liZP.272.7.2022

„Budowa sali gimnastycznej z zapleczem socjalnym w Powiatowym Centrum Kształcenia Zawodowego i Ustawicznego w Mroczkowie Gościńnym”

WYJAŚNIENIE TREŚCI SWZ

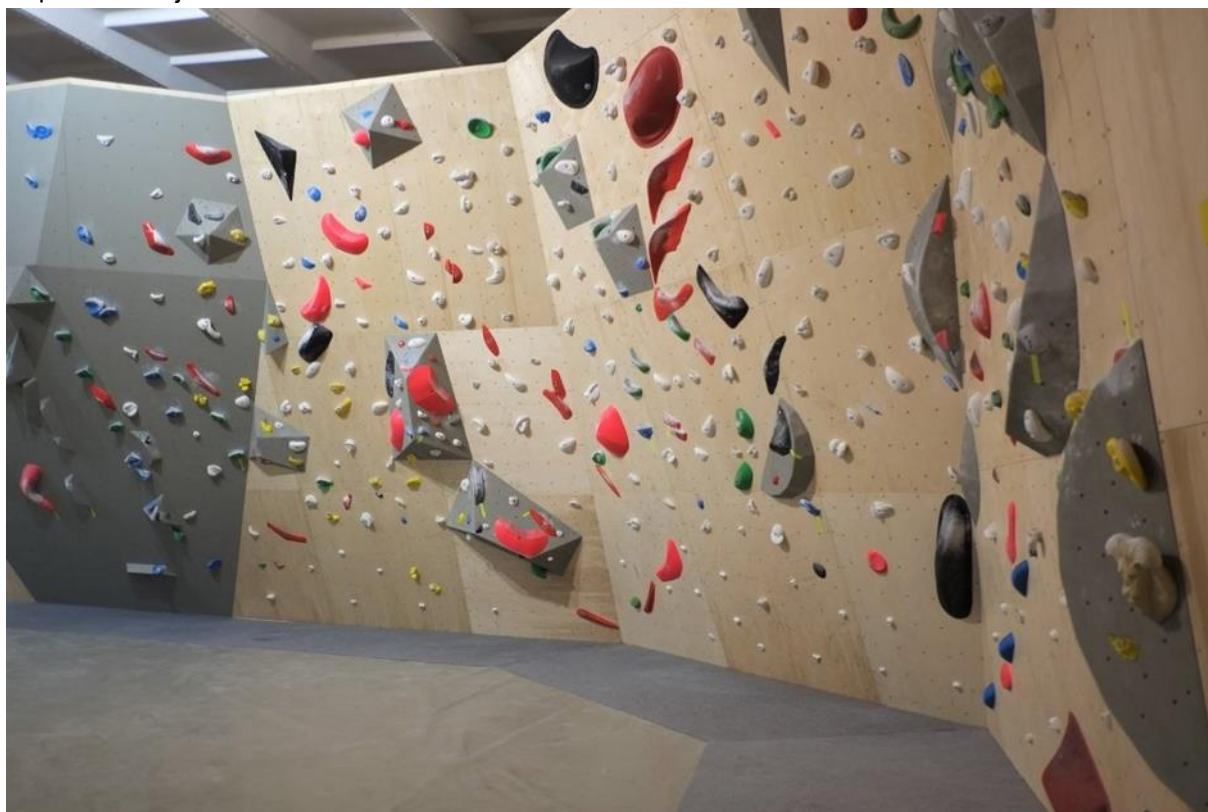
13.Do wyceny wykonania ścianki wspinaczkowej niezbędny jest projekt techniczny lub jej wizualizacja. Proszę o udostępnienie projektu technicznego ścianki wspinaczkowej lub wizualizacji, jaki rodzaj wielobarwnej grafiki ma być nadrukowany na ściance. Proszę o udostępnienie grafiki.**Odpowiedź:**

Wytyczne i przykładowe rozwiązania ścianki wspinaczkowej.

Ścianka o wymiarach: wysokość 8,80m, szerokość 19,10m. Kształt powinien być przestrzenny tak aby tworzył trójwymiarowe formacje np. z trójkątów i trapezów. Powierzchnia użytkowa ściany wspinaczkowej powinna zawierać: formacje pionowe, formacje połogie, formacje lekko przewieszone, formacje mocno przewieszone, formacje typu „zacięcie”. Takie ukształtowanie ściany pozwoli na ułożenie ciekawych, urozmaiconych dróg wspinaczkowych o różnym stopniu trudności i dla użytkowników ściany w różnym wieku, zarówno dla wspinaczy rekreacyjnych, jak i dla zawodników. Na etapie realizacji należy wykonać projekt warsztatowy z uwzględnieniem powyższych wymagań oraz przedstawić do akceptacji Generalnego Projektanta. Projekt warsztatowy oraz realizacja powinna być wykonana przez renomowaną firmę, specjalizującą się w ściankach wspinaczkowych.

Montaż powierzchni ściany za pośrednictwem przestrzennej konstrukcji drewnianej. W miejscach gdzie kształt jest mocno zróżnicowany zaleca się zastosowanie śrub rzymskich, które będą tworzyć konstrukcję nośną. Konstrukcja mocowana do betonowych elementów konstrukcyjnych budynku, zgodnie z zasadami sztuki budowlanej.

Poszycie ściany wspinaczkowej powinno być wykonane z paneli na bazie sklejk pokrytej warstwą tarciovą. Panele powinny być wykonane z dokładnością do 3 mm na łączeniach, krawędzie zacinane kątowo, tak aby stykały się całą powierzchnią rantu i łączone kantówką zaciętą kątowo. Panele należy przyciąć i pomalować w warsztacie. Na budowie dopuszcza się jedynie położenie ostatniej warstwy farby nawierzchniowej. Panele muszą spełniać wymagania normy PN-EN 12572-1:2009. Kolorystyka ścianki wspinaczkowej do uzgodnienia z Inwestorem na etapie wykonawstwa.
